SERVIZIO IMPIANTI ELETTRICI

N. I.E. 831/13630

Nuovo interruttore a scatto
rapido e ritardato per ACE.-

UTILIZZAZIONE MORSETTI

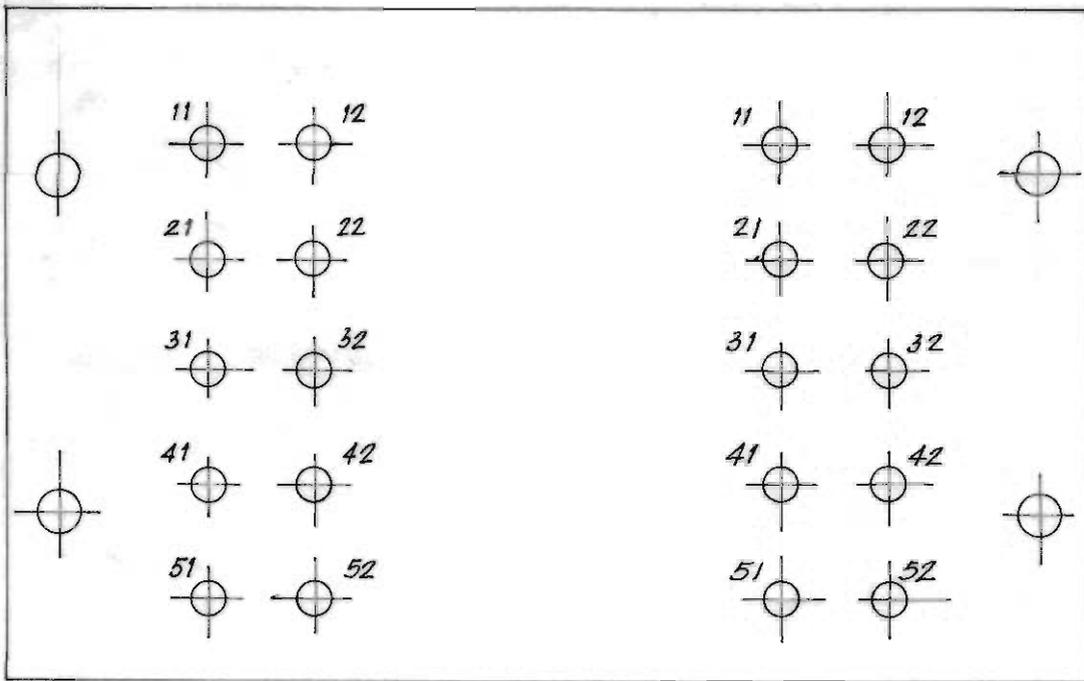
A variante di quanto comunicato in precedenza, si informa ^{ora} che negli interruttori Z è stato deciso di abolire il contatto ausiliario normalmente aperto anzichè quello transitorio che si stabilisce in fase di riarmo. In relazione a ciò l'utilizzazione dei morsetti è quella indicata nello schizzo allegato.

In conseguenza delle varianti apportate alla composizione dell'interruttore Z, le eventuali segnalazioni di interruttore armato o scattato potranno essere fatte mediante l'aggiunta di un relè a corrente continua alimentato dai contatti in serie stabiliti nella posizione di chiusura dei singoli interruttori Z.

- 11 · 12 - Contatto temporaneo che si stabilisce in fase di riarmo
- 21 · 22 - " ausiliario normalmente chiuso ad interruttore armato
- 31 · 32 - Entrata circuito principale
- 41 · 42 - Uscita circuito principale
- 51 · 52 - Contatto ausiliario normalmente aperto a interruttore armato

- 11 · 12 - Contatto temporaneo che si stabilisce in fase di riarmo
- 21 · 22 - Contatto ausiliario normalmente chiuso ad interruttore armato.
- 31 · 32 - Entrata circuito principale
- 41 · 42 - Uscita " " "
- 51 · 52 - Bobina dell'interruttore
